14210 Ny fjordledning ved Kronprinsesse Marys Bro/udledning af vejvand til Roskilde Fjord

Besvarelse af høringssvar Høringssvar fra Frederikssund Kommune

Tegning viser bassin 4a og 4b. Paddehegn angivet med gul, blå angiver nye ledninger og brønde.

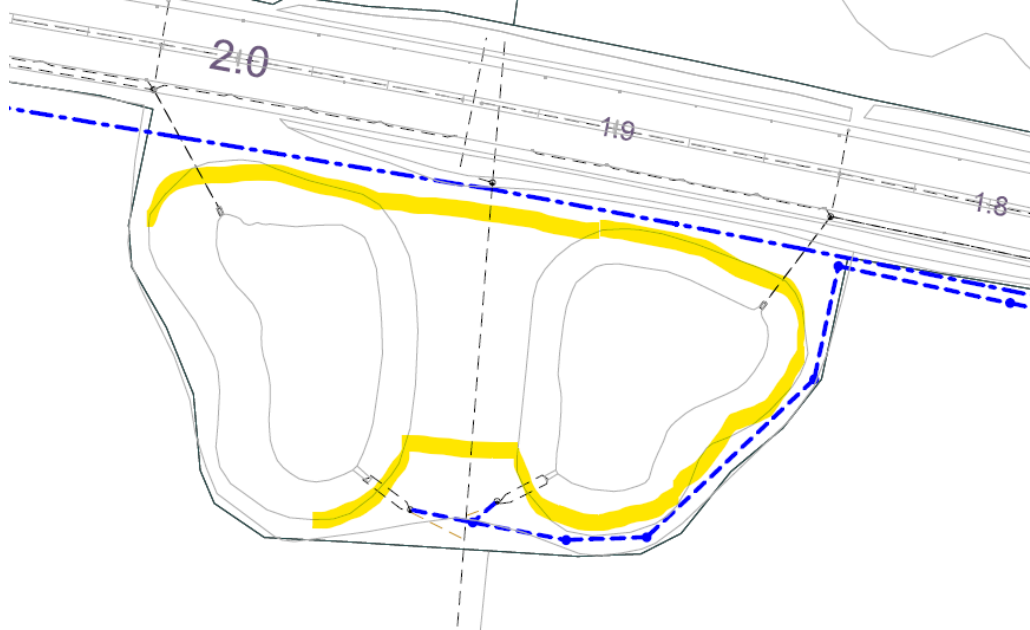
Der mangler beskrivelse af bassinernes naturindhold mv. Forekomsten af bilag IV-arter er undersøgt i regnvandsbassinet sydøst for Fjordlandsvej, og der er registreret fund af Spidssnudet frø.

Det skal bemærkes, at der muligvis er beskyttede padder i de øvrige bassiner, disse er bare ikke undersøgt. Hvis der skal graves i bassinerne eller i nærheden af disse, skal det undersøges om der er bilag IV arter. Derudover skal påvirkning af eventuelle padder i forbindelse med projektet beskrives, herunder kørsel, gravearbejde mv.

Der skal ikke foretages anlægsarbejde i regnvandsbassinerne. Som det er almindelig standard på vejprojekter, vil anlægsarbejdet i nærheden af regnvandsbassiner foregå i vinterhalvåret, dvs. fra 1.10 til

1. marts. Ligeledes vil der blive opsat et midlertidigt paddehegn for at sikre at eventuelle padder ikke kommer ind på selve arbejdsområdet.
